OSSERVAZIONI AL PROGETTO EOLICO ACQUAFORTE (Celleno, Montefiascone, Viterbo)

ID: **10076**... *Impianto per la produzione di energia da fonte eolica denominato: Progetto eolico Acquaforte (Celleno, Montefiascone, Viterbo)*

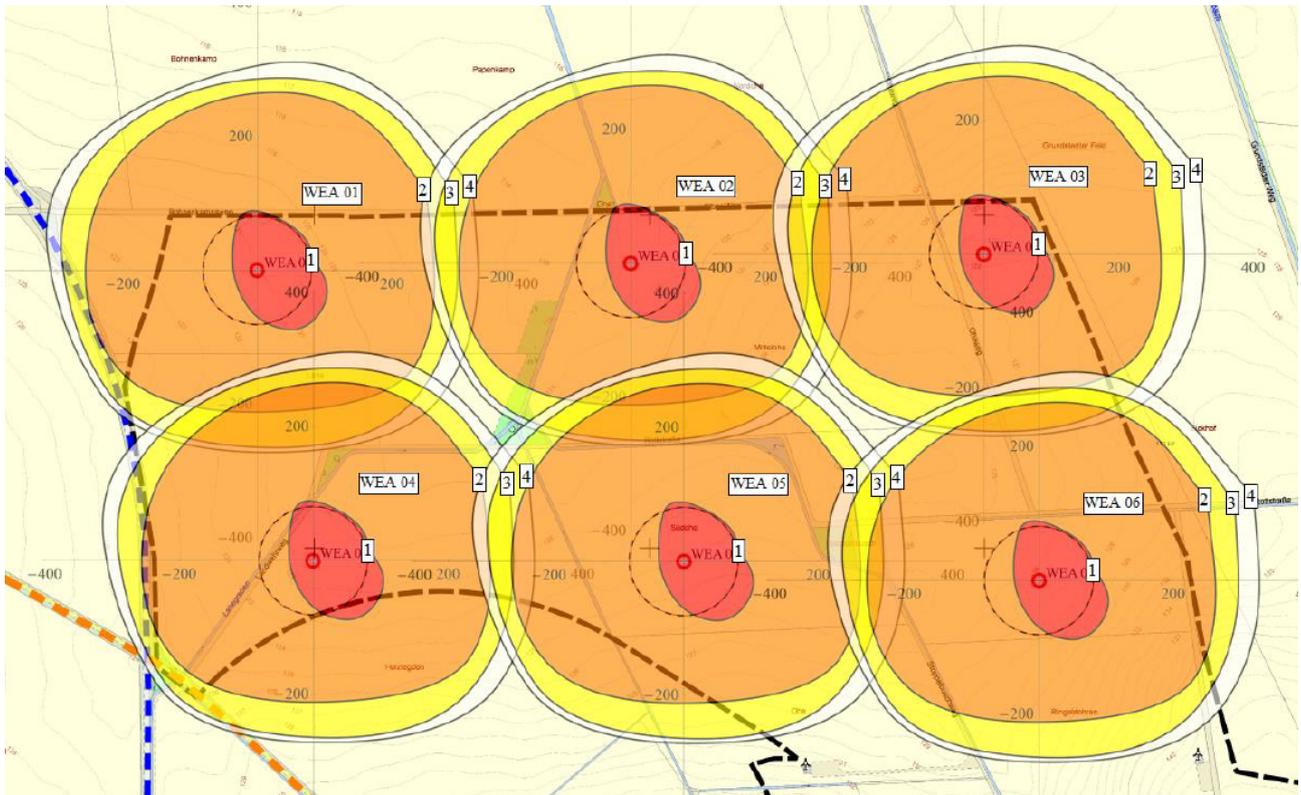
Lo standard internazionale attuale di trattamento ingegneristico invece, consiste in simulazioni numeriche, dove si tiene conto della possibilità di staccamento di pezzi di pala di lunghezza

variabile in punti variabili, e anche delle condizioni di ventosità. Un esempio tratto da ([Gutachtliche Stellungnahme \(uvp-verbund.de\)](#), p. 26) per un aerogeneratore comparabile a quello da progetto illustra il fatto, che il rischio reale è molto più importante di quanto riportato nello studio di impatto ambientale sotto esame.

Inoltre, già per la distanza di rispetto calcolata dalla proponente, alcune strade sono all'interno o appena fuori della zona di rischio.

In conclusion, è necessario analizzare il rischio per la salute pubblica da rottura e distacco di una pala, da distacco di pezzi di una pala e da ribaltamento della turbina con procedimenti ingegneristici aggiornati e rivalutare le posizioni degli aerogeneratori.

Analizzare il rischio per la salute pubblica da rottura o distacco di una pala e da ribaltamento della turbina con procedimenti ingegneristici aggiornati e rivalutare le posizioni degli aerogeneratori.
